**Synopse der Stellungnahmen
aus der Beteiligung der öffentlichen Stellen
für die Naturschutzverbände
zur Neuaufstellung des Regionalplans OWL
für den Regierungsbezirk Detmold**

Zweite Beteiligung:

08.08.2023 bis 09.10.2023

1019378_001, Landesbüro der Naturschutzverbände

1019378_062, Landesbüro der Naturschutzverbände

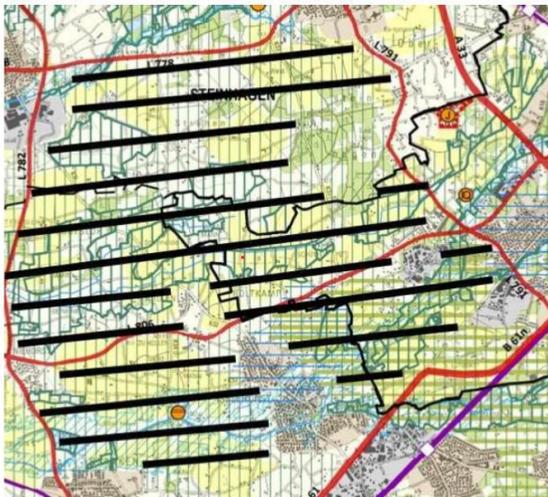
<p>Inhalt Wir fordern den Regionalrat Detmold auf, seinen Beschluss zum Antrag der CDU-Fraktion (Drucksache RR-10/2023) vom 19.6.2023, den Ausgleichsvorschlag der Regionalplanungsbehörde zur Herausnahme der zeichnerischen Darstellung für einen Untersees in der Johannisbachaue Bielefeld abzulehnen und damit den gut begründeten Bedenken der Stadt Bielefeld (ID 9752) und der anerkannten Naturschutzverbände (ID 7287, ID 7512) nicht zu folgen, zu korrigieren. Über die hiermit in der 2. Offenlage erneut eingebrachten Bedenken gegen die Darstellung eines Gewässerbereiches für den sogenannten Untersees sowie die Forderung die Johannisbach-aue zwischen Obersee und Herforder Straße weiterhin großräumig als Bereich zum Schutz der Natur (BSN) darzustellen, soll der Regionalrat im weiteren Verfahren nochmals entscheiden.</p>	<p>Abwägung Abwägungsvorschlag Der Anregung wird nicht entsprochen. Begründung Diese Anregung ist bereits im Rahmen der ersten Beteiligung inhaltsgleich vorgetragen worden. Ein neuer Sachverhalt hat sich hierzu nicht ergeben. Insoweit wird auf die Abwägung aus der ersten Beteiligung (Synopsis Naturschutzverbände - ID 7287, 7512) verwiesen.</p>
